Stadt Saalfeld/Saale

11. Änderung des Flächennutzungsplanes (Teilbereich Kernstadt Saalfeld) mit dem Änderungsbereich „Erweiterung Bebauungsplan Gewerbegebiet am Silberstollen“

Aus den frühzeitigen Beteiligungsverfahren vorliegende umweltbezogene Stellungnahmen, die gem. § 3 Abs. 2 BauGB mit den Entwurfsunterlagen ausgelegt werden:

**Bebauungsplan Nr. 58 „Erweiterung Gewerbegebiet Am Silberstollen“ und
11. Änderung des Flächennutzungsplanes (FNP)**
hier: Frühzeitige Beteiligung der Träger öffentlicher Belange (TÖB) gemäß § 4 Abs. 1 BauGB

Abb. 2 Hauptschlüsselstollen 2./3. Lichtloch und Katastersituation (unmaßstäblich)

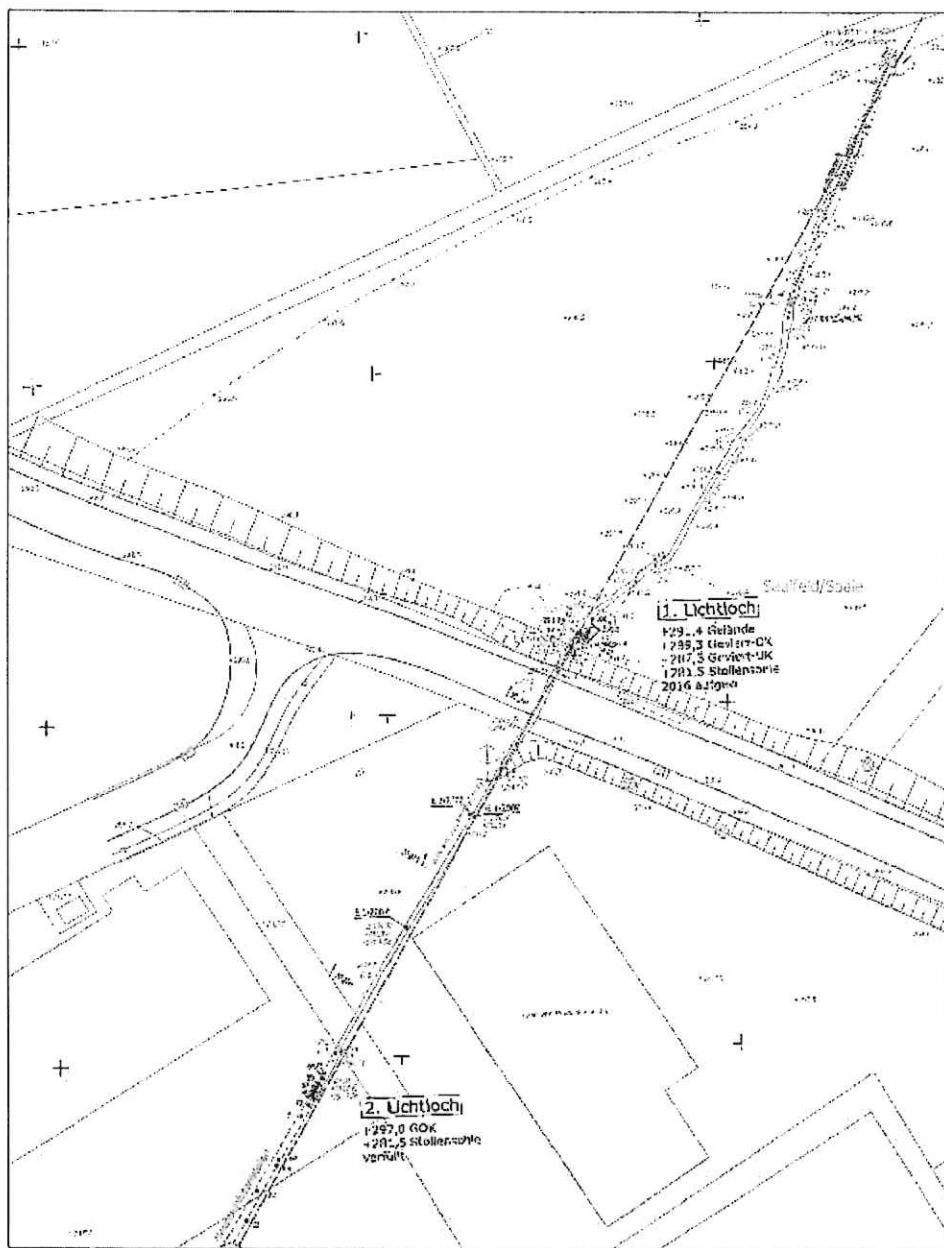
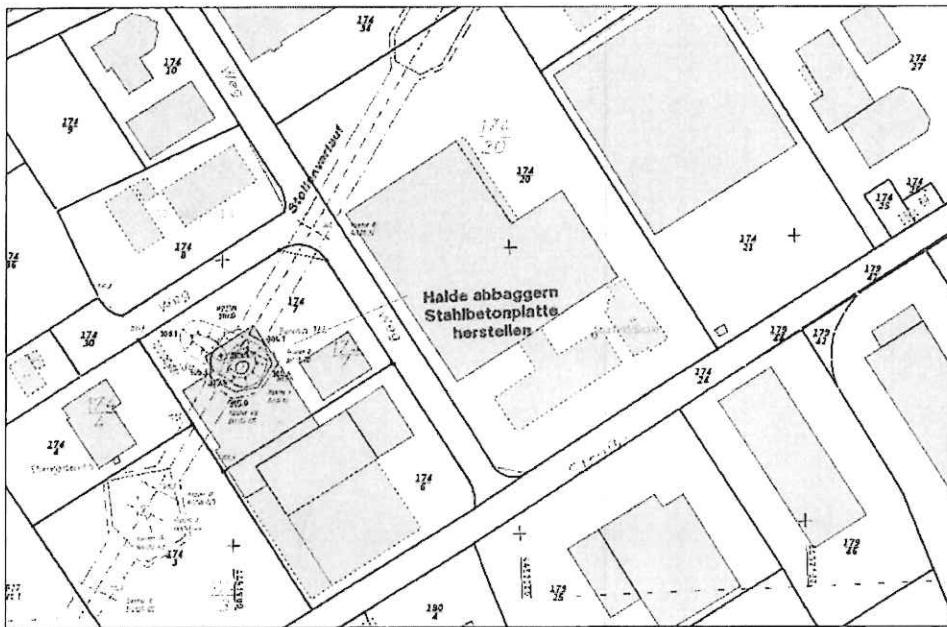
Der teilweise durch Erkundungsbohrungen von 1992 und 2007 nachgewiesene Stollenverlauf mit Lichtlöchern befindet sich unter der Unterwirbacher Straße und dem Gewerbegebiet Beulwitz (s. Abbildungen 1 und 2).

Im Bereich der Straße liegt die Überdeckung bei ca. 8 m. Das 1. Lichtloch befindet sich ca. 5 m nordöstlich der Straße. Zur Sicherung des ständigen Wasserabflusses des Stollens sowie zur Sicherung der Straße wurde das 1. Lichtloch 2016 aufgewältigt und der befahrbare Stollenbereich aufgemessen. Der Stollen war in nordöstliche Richtung ab 1. Lichtloch 60 m bis zu einem Verbruch Richtung ehemaliges Mundloch befahrbar. In südwestliche Richtung ist der Stollen ab 1. Lichtloch bis zum Schüttkegel des 2. Lichtloch 75 m befahrbar. Diese Auffahrung befindet sich unter dem Gewerbegebiet. Die Auffahrungshöhen des geschlegelten Stollens schwanken in nordöstlicher Richtung zwischen 1,5 und 2 m. In südwestliche Richtung zwischen 1,5 und 3 m. Die unterschiedlichen Höhen sind auf Verschlammungen des Stollens zurückzuführen. Am 2. Lichtloch ist es zum Einschwemmen von Massen gekommen. Die Überdeckungen des Stollens betragen abnehmend in nordöstliche Richtung 7,5 bis 2,5 m und in südwestliche Richtung (Gewerbegebiet) ansteigend bis 2. Lichtloch von 7,5 bis ca. 13 m.

Baumaßnahmen im Bereich des Hauptschlüsselstollens sind mit dem Referat 86 abzustimmen, bzw. es ist vor den Bauarbeiten eine bergbauliche Stellungnahme einzuholen. In Altbergbaugebieten ist risslich unbekannter Bergbau nicht auszuschließen. Während der Baumaßnahmen ist im gesamten Baubereich auf mögliche Hohlräume zu achten. Das Referat 86 ist bei vorhandenen Altbergbauspuren zu informieren.
